## WYJAŚNIENIA nr 1

**Dotyczy: postępowania o udzielenie zamówienia publicznego pn. „Budowa zaplecza szatniowo-socjalnego na boisku sportowym w Smardzowicach” - Znak postępowania: BR.271.I.3.2020.PG**

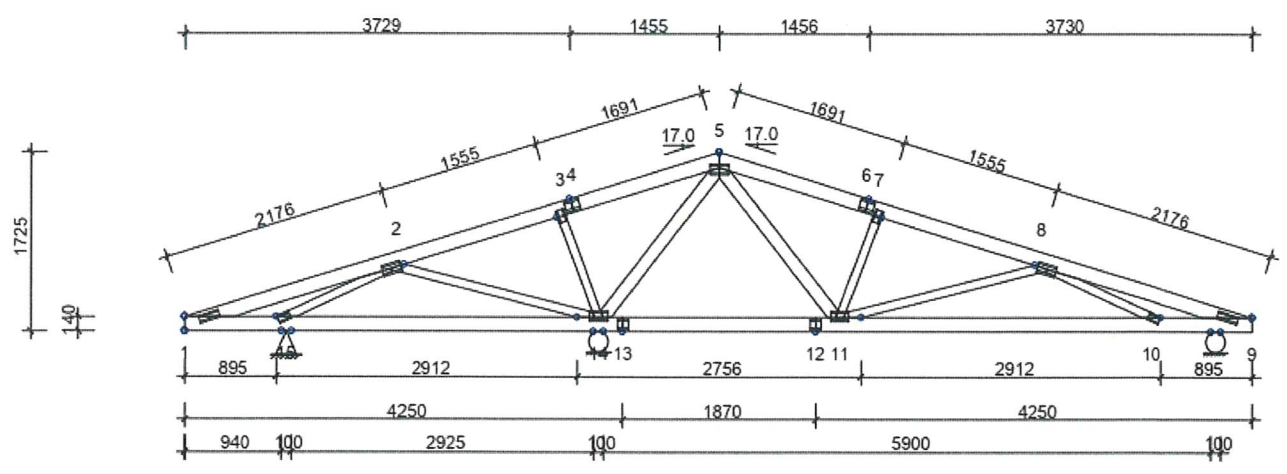
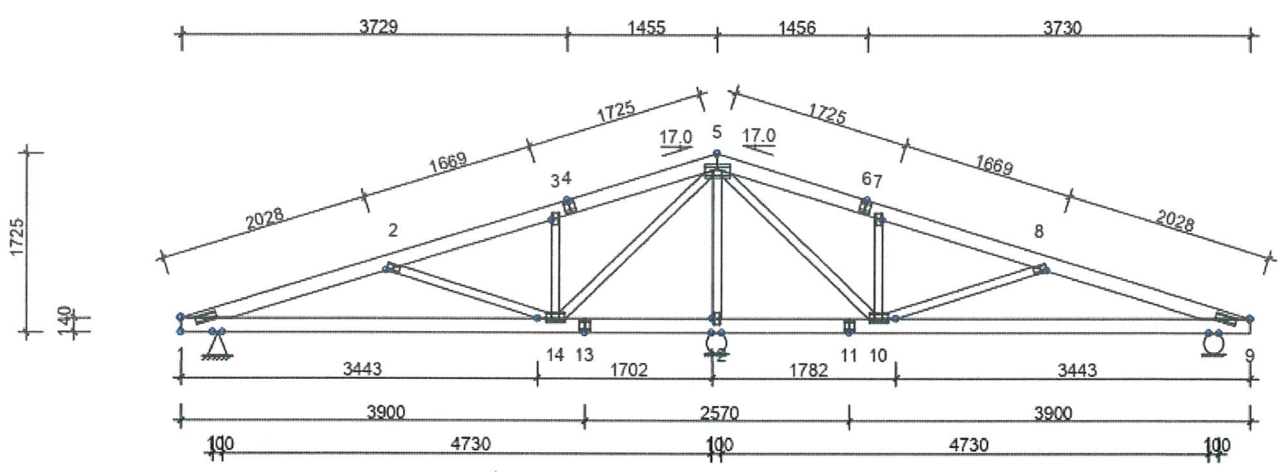
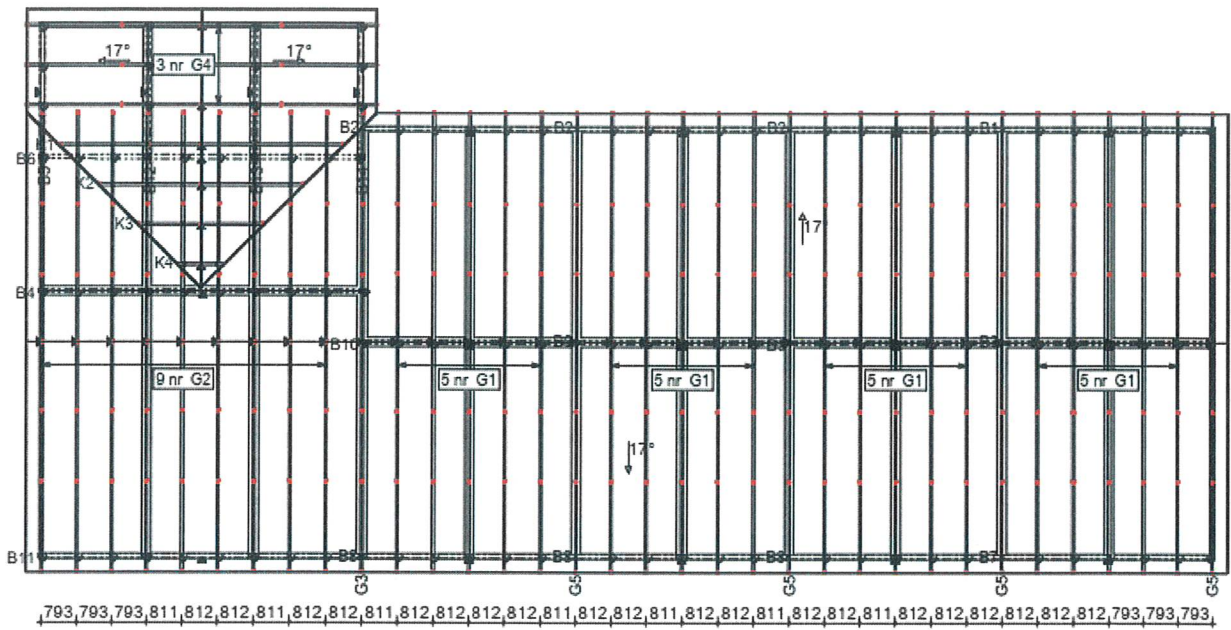
Prosimy o udostępnienie rysunków "K1 - Rozmieszczenie wiązarów" oraz "K2 - Wiązary dachowe". Jest o nich mowa w spisie rysunków w części opisowej projektu na stronie 4, ale nie ma ich nigdzie w projekcie.

Poniżej przedstawiono dobór i rozmieszczenie wiązarów, niemniej jednak ostateczne rozwiązania zarówno w zakresie rozmieszczenia jak i poszczególnych przekrojów będą zależne od typu kontenerów dobranych przez Wykonawcę oraz od producenta wiązarów.
